Bilag 2 - Høringsnotat

Høring af forslag til Lokalplan N110 Nivå Bymidte, Etape 2
Høringsperiode: 24.06.2022 – 29.08.2022

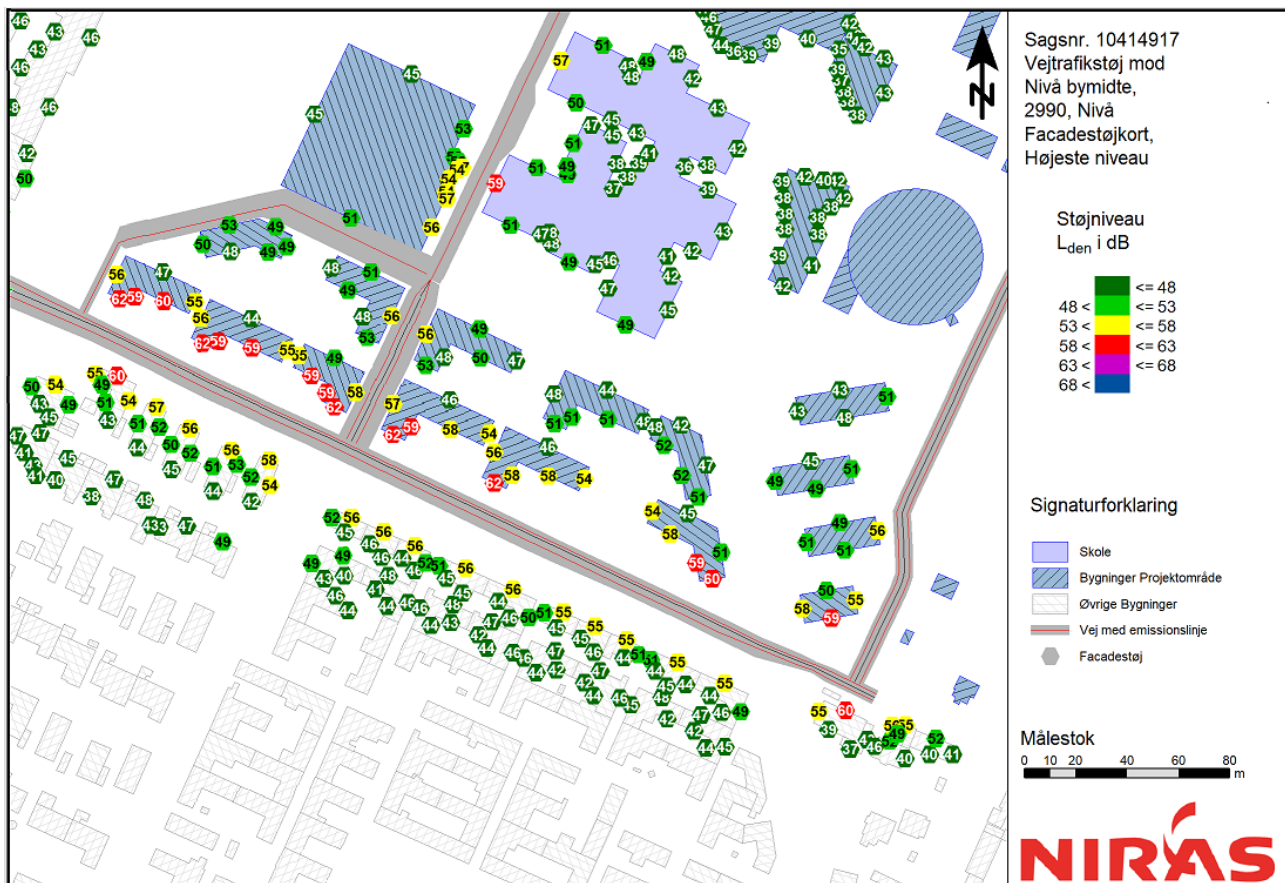
- B. I forbindelse med lokalplanarbejdet i Nivå Bymidte burde der have været udarbejdet en VVM-redegørelse.
- C. Bemærkning om, at Bygaden, henholdsvis den vestlige og østlige tilkørselsvej til Bymidten fra Niverødvej (zone A og zone B) bør sidestilles, så begge veje er dobbeltrettede, hvorved trafikken og dermed støjbelastningen bliver fordelt ligeligt på de 2 veje. Det bemærkes, at Miljørapportens vurderede årsdøgnstrafik for den østlige Bygade (zone B) er 3 gange højere end for den vestlige Bygade (zone A).

- C. Synspunktet bør ikke medføre ændringer. Lokalplanen fastlægger ikke at Bygaden forbi den planlagte skole skal være ensrettet. Visionen er dog at "Kiss n ride" pladsen/vejen forbi skolen skal være ensrettet. Dette skal sikre en trafiksikker afsætning af skolens elever. Bygaden syd for skolen er dobbeltrettet, hvilken giver delområderne I mulighed for at benytte Niverødvej eller Bygaden som adgangsvej.

Ifølge Miljørapporten forventes der en årsdøgntrafik på 1500 biler på den sydøstlige del af Bygaden ud mod Niverødvej. I den sydlige del af Bygaden, som løber forbi den planlagte skole forventes der en årsdøgntrafik på 500 biler. Ingen af disse tal er ud fra administrationens vurdering høje, set i forhold til Niverødvejs udformning og hidtidige brug. Det er korrekt, at beboerne ud til den østlige del af Niverødvej vil opleve en stor stigning i trafikken i forhold til i dag. Mængderne vil dog være lavere end de 2000 biler i døgnet, som der hidtil har været i den vestlige del af Niverødvej. Til sammenligning er der flere boligveje i kommunen, hvor der er en tilsvarende trafik. På Boserupvej i Humlebæk er der f.eks. registreret 1400 biler i døgnet, på Niverødgårdsvej er der registret 1800 biler i døgnet.
